hard / software development
import · export

Ältere herzCredit Modell 2 in Super Herz As

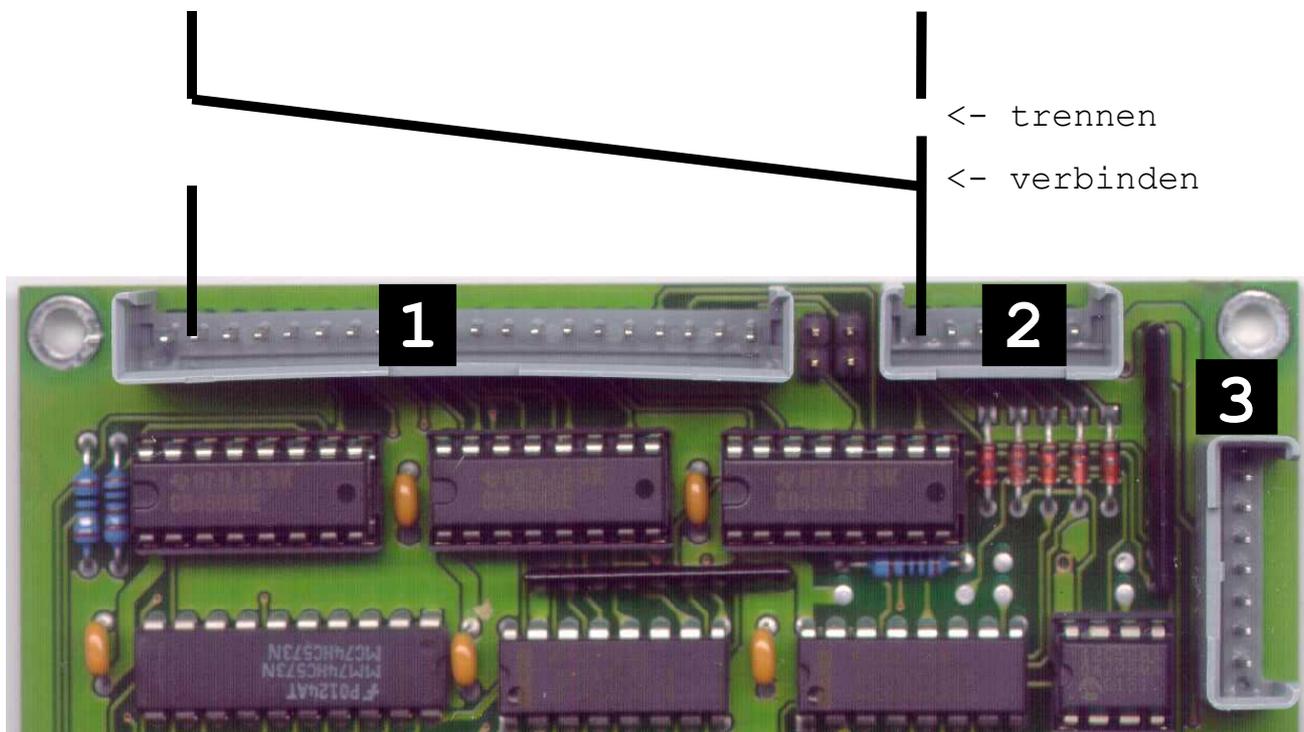
Im Super Herz As muß herzCredit M2 mit einer abweichenden Spannung versorgt werden. Dies ist nötig, wenn kein Jumper (3) in der Leiterplattenecke neben den CPU-Anschlüssen (1&2) vorhanden ist und die Leiterplatte nicht auf der Unterseite durch eine Drahtbrücke zwischen den CPU-Anschlüssen gepatcht wurde.

In diesem Fall muß die Verdrahtung wie folgt geändert werden:

1. Trennen und isolieren Sie das Kabel am Kontakt 1 des 6poligen Steckers (2)
2. Trennen Sie das Kabel von Kontakt 2 den 20poligen Steckers (1) und verbinden Sie es mit Kontakt 1 des 6poligen Stecker (2)
